# **Zu Traktandum 6 der Sitzung des Grossen Gemeinderats Steffisburg vom 23. August 2024: Tiefbau/Umwelt; Hartlisbergstrasse; Sanierung Waldabschnitt; Bewilligung eines Verpflichtungskredits von CHF 1'740'000.00**

## **Stellungnahme Grüne Steffisburg**

*Rundhölzer in der Waldpartie*

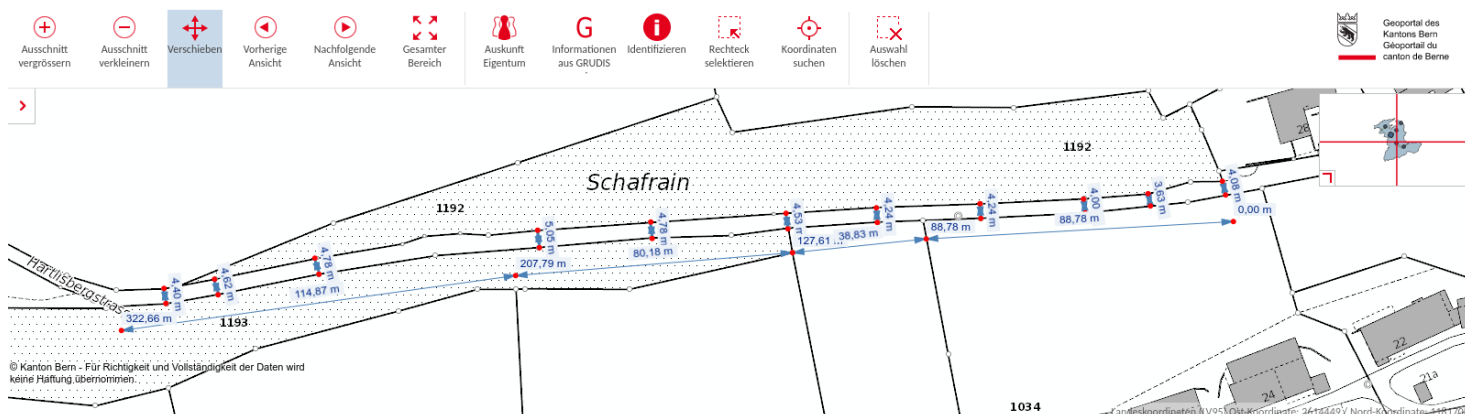
Die im kantonalen Geoportall angegebenen Werte zeigen die totale Breite des Belags und sind heute teilweise überdeckt durch Erde oder auf dem Rand liegenden Rundhölzer. Unsere eigenen Messungen per Massstab zeigen ähnliche Werte.
